DOSSIER DE DEMANDE D'AUTORISATION D'EXPLOITER UNE CARRIERE ET UNE INSTALLATION DE TRAITEMENT ET DE TRANSIT DE MATERIAUX

COMMUNE DE POUZILHAC

NOTE PRECISANT LES DISPOSITIONS DE REMISE EN ETAT PRISES POUR PRESERVER L'AQUIFERE SOUS-JACENT

Avis de l'Agence Régionale de Santé du 23 octobre 2017
sur le dossier présentant le projet et comprenant l'étude d'impact

Vue schématique du dispositif de ralentissement de la vitesse d'écoulement réalisé au débouché du talweg (mis en place en fin de phase 2 d'exploitation)

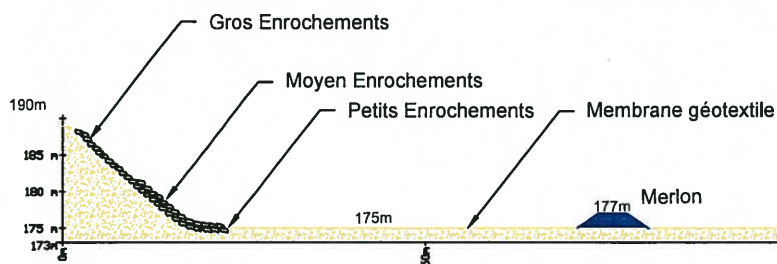
« Il convient toutefois de relever que l'étude hydrogéologique jointe en annexe du dossier insiste sur la nécessité de limiter au maximum l'apport d'eau de ruissellement du site vers le fond de carreau, et de disposer d'un dispositif de ralentissement des eaux de ruissellement en provenance du talweg situé à l'ouest du site, ainsi qu'une zone d'infiltration avec fond filtrant ou un bassin de décantation avec déversement, pour éviter l'apport d'eaux turbides au milieu souterrain. Ces dernières mesures sont insuffisamment prises en compte dans les aménagements proposés : l'exploitant envisage notamment, dans le cadre du projet de réaménagement du site, que les eaux de ruissellement soient dirigées vers le point bas en fond de fouille.

- Un dispositif de ralentissement de la vitesse d'écoulement des ruissellements pluviaux au droit de l'interception du talweg constitué d'enrochements sur tout le linéaire du talweg créé sur le talweg qui s'évase (comme le montre la vue schématique reportée en 2^{ème} page suivante) et se prolonge sur le carreau sur une dizaine de mètres (comme le montre le plan et la coupe de principe reportés sur l'illustration jointe en 2^{ème} page suivante) ; les enrochements seront de grande taille sur toute la pente pour bien casser la vitesse et ils passeront progressivement à une taille moyenne au bas de la pente dans la partie évasée puis à une petite taille dans la partie prolongée sur le carreau de sorte à parfaire le ralentissement de l'écoulement par diffusion ;
